第5回 技術検討委員会資料

福岡空港滑走路増設事業に係る 環境影響評価書(案)について

国土交通省 九州地方整備局

- 1. 準備書に対する知事意見及び事業者の見解(案)**
- 2. 準備書に対する一般意見及び事業者の見解(追記)**
- 3. 予測の前提の一部修正に伴う環境影響検証結果(概要)**

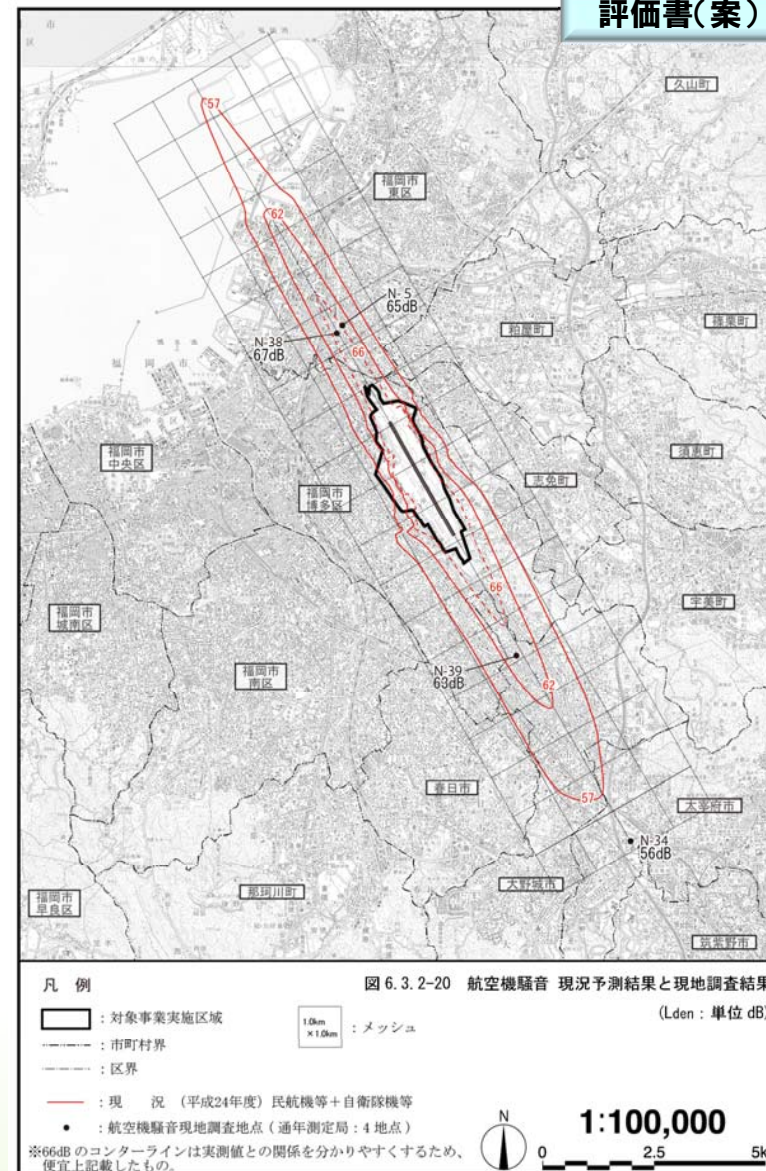
本事業は、既設飛行場における滑走路の増設その他施設の変更の事業であることから、現状の運用実態に照らし合わせた上で、航空機騒音に係る予測手順や予測式等の予測方法の妥当性を示すとともに、滑走路増設後の航空機騒音の変化を分かりやすく評価書において記載すること。

航空機騒音に係る評価は、「航空機騒音に係る環境基準について」(環境省告示)により航空機騒音の継続時間や発生時間帯の違い、地上騒音等の寄与を考慮した総暴露量の評価が可能な Lden という指標を用いて行う。「ア) 予測手順」及び「イ) 予測式」で述べた予測方法の妥当性を確認するため、現況の予測結果(Lden57dB 又は 62dB)と現地調査における測定値(通年測定局)を比較した。対比の結果、本予測方法は妥当なものと判断できる(図 6.3.2-20 参照)。

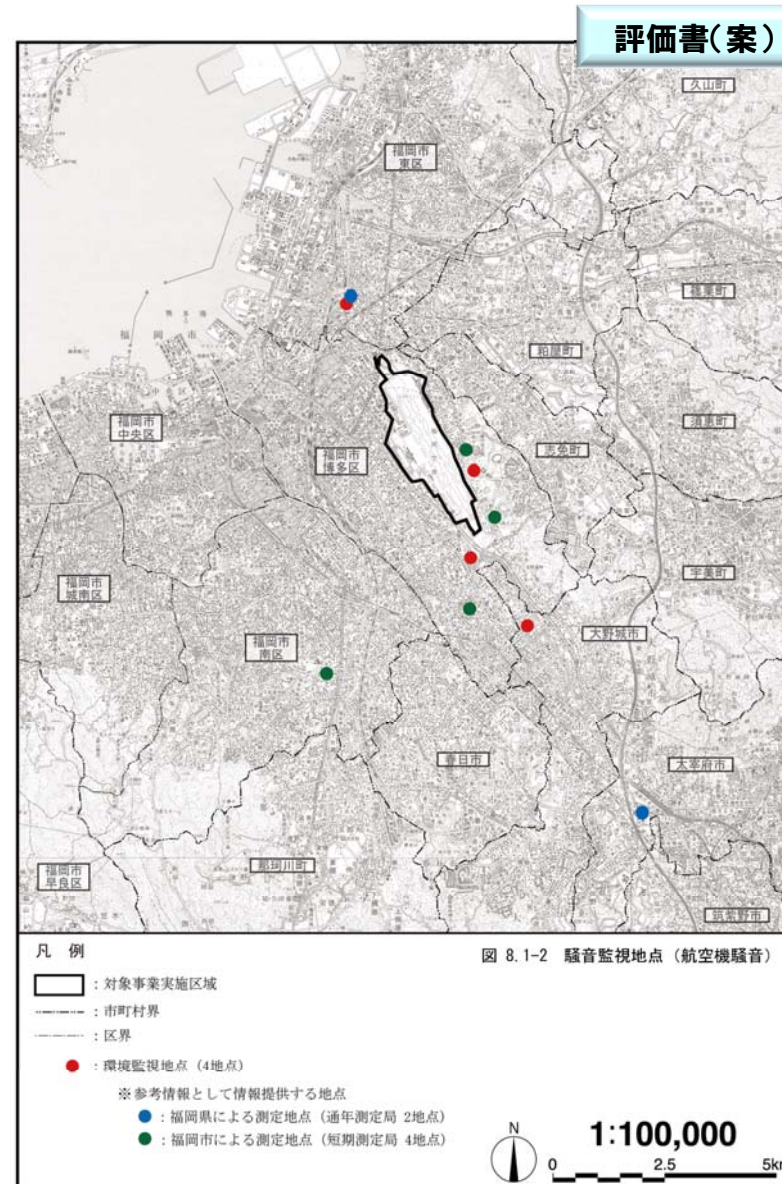
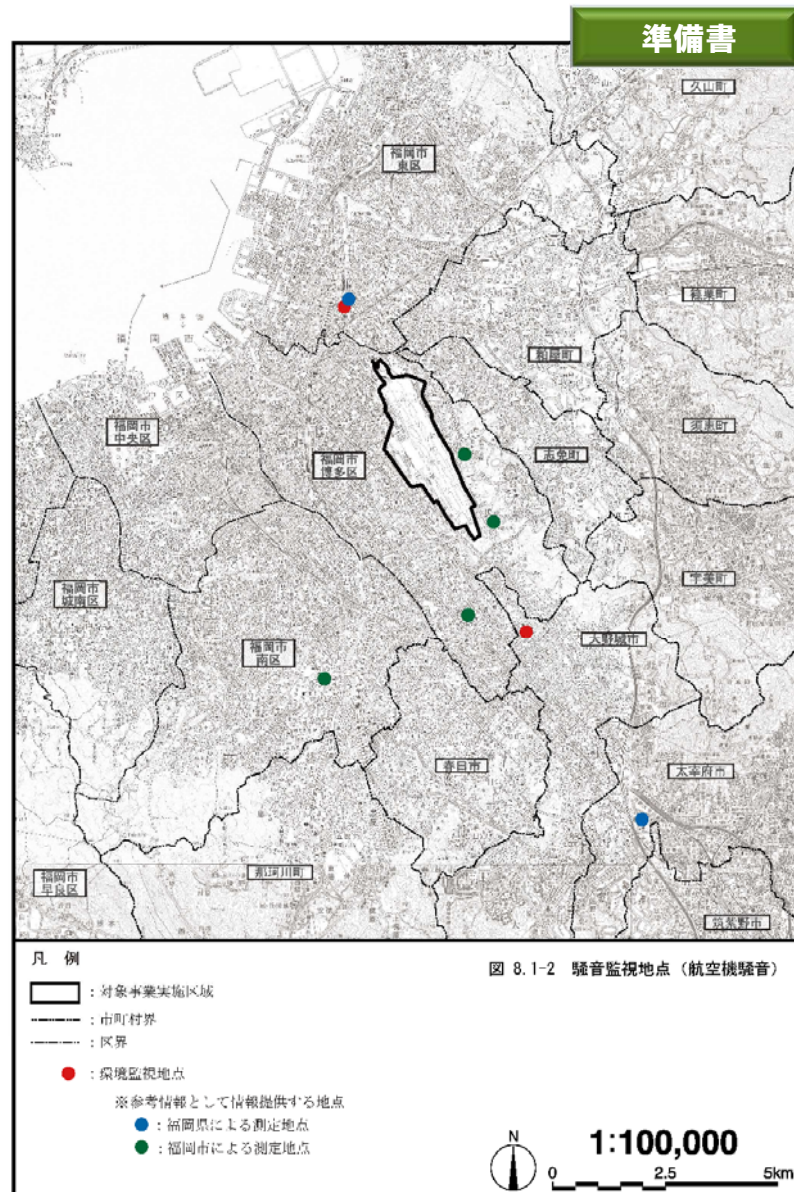
航空機騒音に係る環境監視調査については、その充実を図るため、調査地点の追加等を実施すること。

なお、実際の需要動向を踏まえ実施するとされている進入方式の高度化の導入に当たっては、航行ルートを考慮した環境監視調査を実施すること。

また、調査地点の追加等を行う場合は、航空機騒音の測定を実施する自治体と事前に調整すること。

○調査地点を2地点追加する。

- ・ 準備書 : 8地点 (参考情報として情報提供する地点を含む)
- ・ 評価書(案) : 10地点 (参考情報として情報提供する地点を含む)

○実際の需要動向等を踏まえ実施する進入方式の高度化の導入に当たっては、航行ルートを考慮した環境監視調査を実施する。調査地点の追加等を行う場合は、航空機騒音の測定を実施する自治体と事前に調整する。

図 8.1-2 に示す10地点とする。

※実際の需要動向等を踏まえ実施する進入方式の高度化の導入に当たっては、航行ルートを考慮した環境監視調査を実施する。

図 6.3.2-23 防音壁の設置範囲について

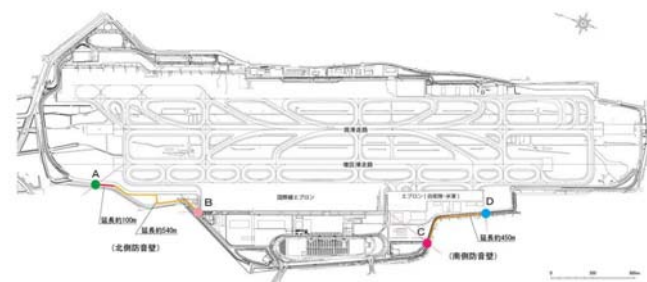
航空機騒音に係る環境保全措置として実施する防音壁のあり方については、地域住民の意見を踏まえ検討を行うこと。

また、防音壁は構造や材質等により減音効果が異なることから、防音壁の構造等とそれによる減音効果について広く検討すること。

増設滑走路は、現滑走路の西側に配置される。空港西側の民家等への地上音の影響を低減させるため、空港西側の一部（国際線ターミナルビル等の構造物による遮蔽が見込まれない範囲）において、防音壁を設置する。

防音壁の設置範囲については図 6.3.2-23 に、設置範囲の設定理由については表 6.3.2-21 に示すとおりである。

図 6.3.2-19 エンジン試運転位置等（将来）（平成 39 年度、平成 47 年度）

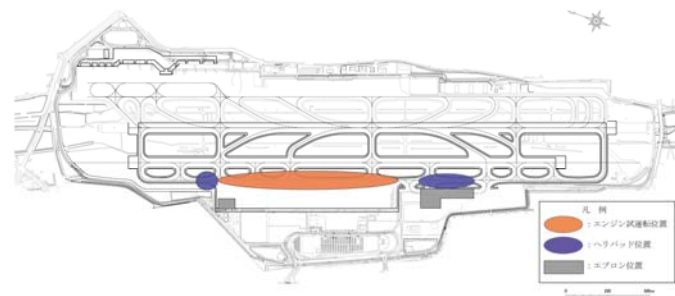
- ・ 航空機エンジン試運転場の民家側への設置は反対である。

なお、エンジン試運転については、福岡空港で必要不可欠なものに限定することとし、試運転回数は、大幅に減少する設定とした。これを踏まえ、エンジン試運転場の設置は、取り止めることとした。必要最低限のエンジン試運転は、現在の実施場所に近接するスペースで行うこととし、具体的場所は図 6.3.2-19 に示す位置で実施する設定とした。
